### Глобальные технические правила № 2

#### Исправление 1

ПРОЦЕДУРА ИЗМЕРЕНИЯ ДЛЯ ДВУХКОЛЕСНЫХ МОТОЦИКЛОВ, ОСНАЩЕННЫХ  
ДВИГАТЕЛЕМ С ПРИНУДИТЕЛЬНЫМ ЗАЖИГАНИЕМ ИЛИ ДВИГАТЕЛЕМ  
С ВОСПЛАМЕНЕНИЕМ ОТ СЖАТИЯ, В ОТНОШЕНИИ ВЫБРОСОВ  
ГАЗООБРАЗНЫХ ЗАГРЯЗНЯЮЩИХ ВЕЩЕСТВ, ВЫБРОСОВ CO<sub>2</sub>  
И РАСХОДА ТОПЛИВА

Рис. A13-1: Пример схемы переключения передач

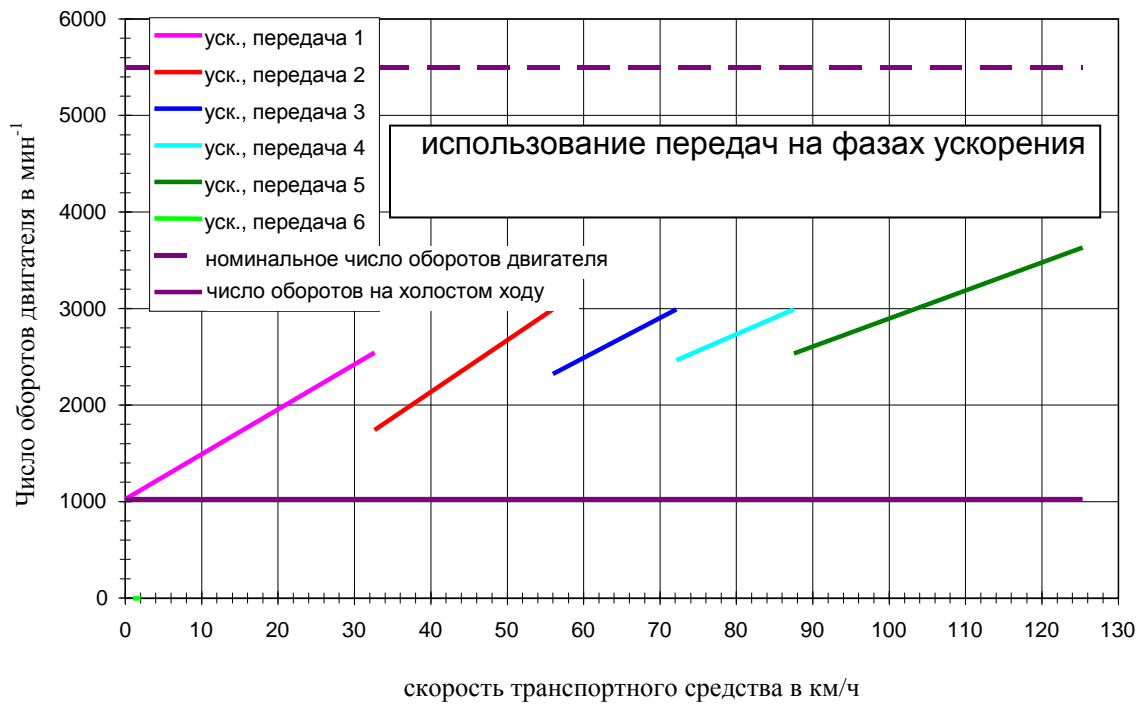
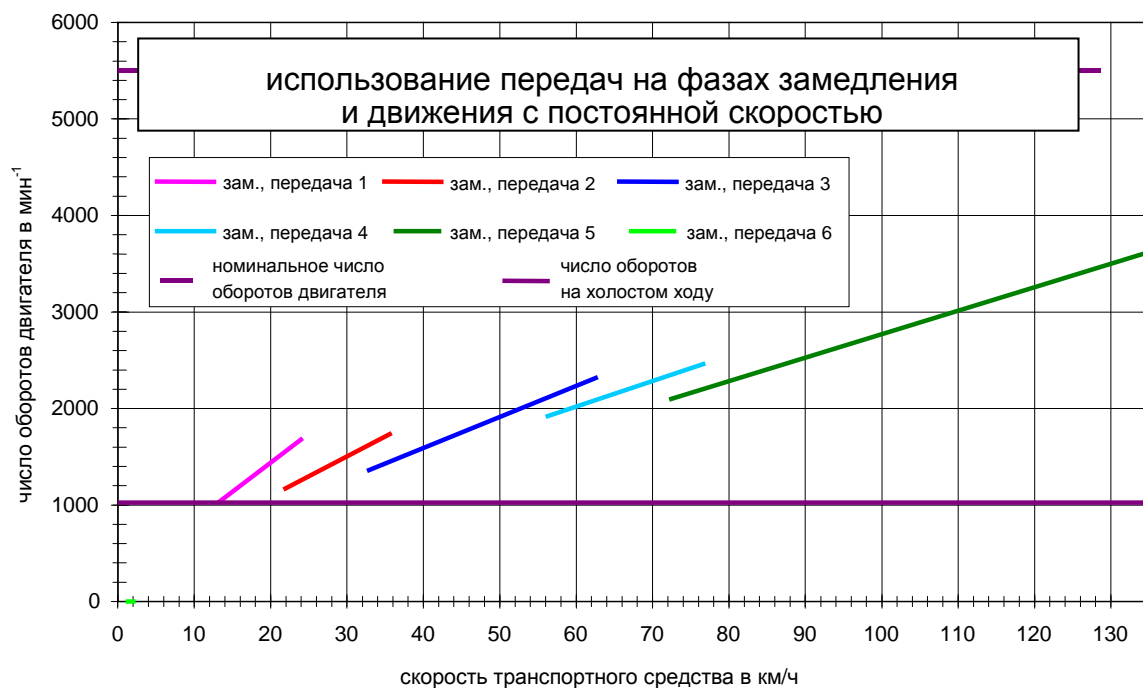
На рис. A13-1 приводится пример схемы переключения передач малогабаритного транспортного средства.

- a) Жирными линиями показан порядок использования передач на фазах ускорения.
- b) Прерывистыми линиями обозначены точки перехода на пониженную передачу на фазах замедления.
- c) На фазах движения с постоянной скоростью может использоваться весь диапазон скоростей, предписанных для перехода как на пониженную, так и на повышенную передачи.

В случае постепенного повышения скорости транспортного средства на фазах движения с постоянной скоростью значения для перехода на повышенную передачу ( $v_{1 \rightarrow 2}$ ,  $v_{2 \rightarrow 3}$  и  $v_{i \rightarrow i+1}$ ) в км/ч можно рассчитать при помощи следующих уравнений:

Рис. A13-2: Пример скорректированных показателей по фазе

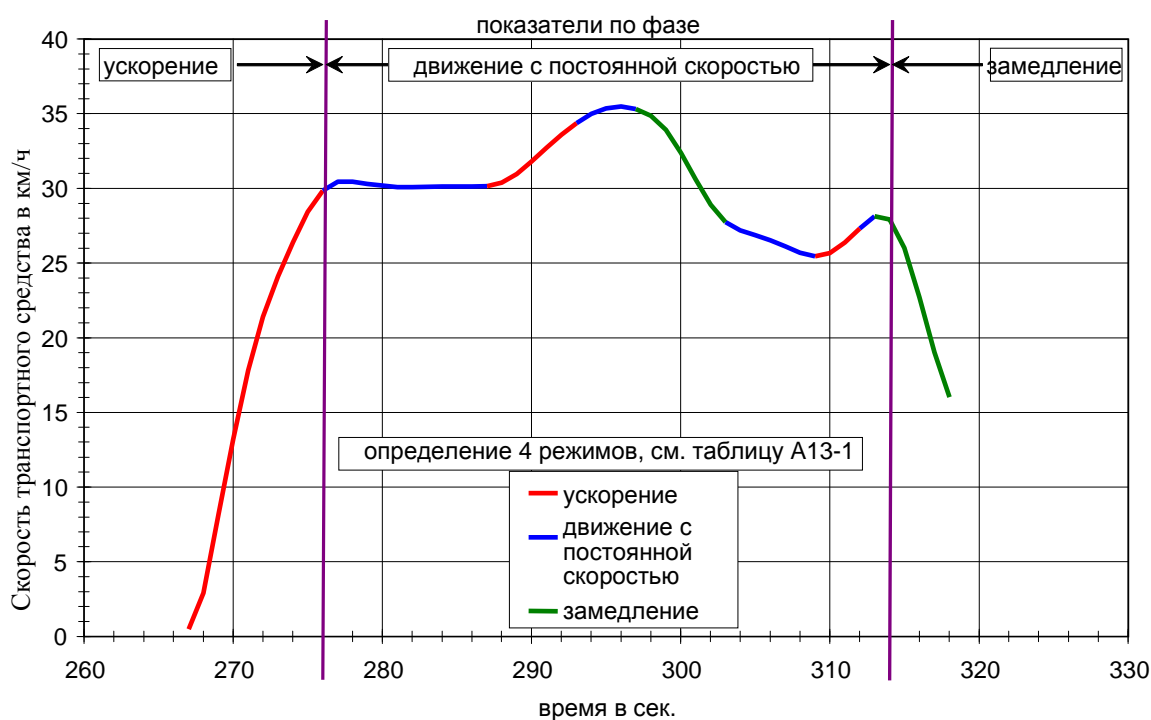
Затем эти показатели были скорректированы, для того чтобы избежать частых изменений в ходе относительно однородных частей цикла и таким образом улучшить работу двигателя. На рис. A13-2 приводится пример из части 1 цикла.
